Assunto: Eliminação do ruído de expansão de gás

Modelos: CCF07A, CCR07A, CCH07A, CCG07A, CCF10A, CCR10A, CCH10A, CCG10A

Marca: Consul

Fig.01

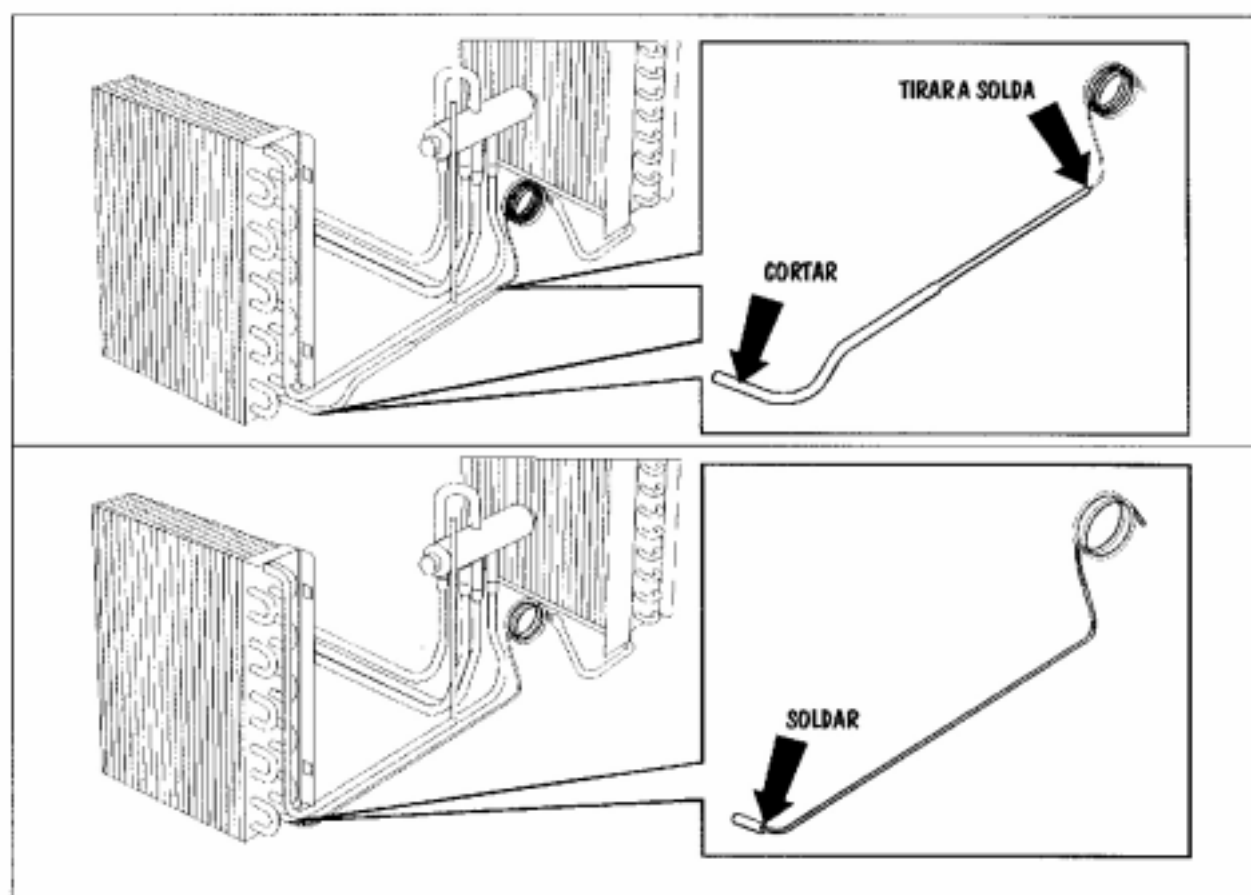
Temos detectado em campo problema de ruído na expansão do gás, nos produtos acima em referência. Este ruído ocorre devido a vibrações provocadas pelo refluxo dos gases dentro do Tubo Complemento Capilar.

- Solte a junção do Complemento Capilar do lado do Capilar por aquecimento (ver figura 01);
- Corte o Tubo de Entrada do Evaporador, deixando aproximadamente 2cm de Tubo;
- Desenrole o Tubo Capilar o suficiente para ligá-lo ao Tubo de Entrada do Evaporador;
- Coloque dentro do Tubo do Evaporador aproximadamente 1 cm do Tubo Capilar e solde-o;
- Reopere o produto aplicando a carga indicada na etiqueta do mesmo.

- Para os produtos que forem alterados, eliminando o complemento Capilar, a carga do produto deverá permanecer a mesma indicada na etiqueta do produto;
- Aplicar este procedimento somente nos produtos em que houverem a reclamação por ruído de expansão de gás;
- Esta modificação deverá ser implementada em data ainda não prevista, nos produtos em linha.
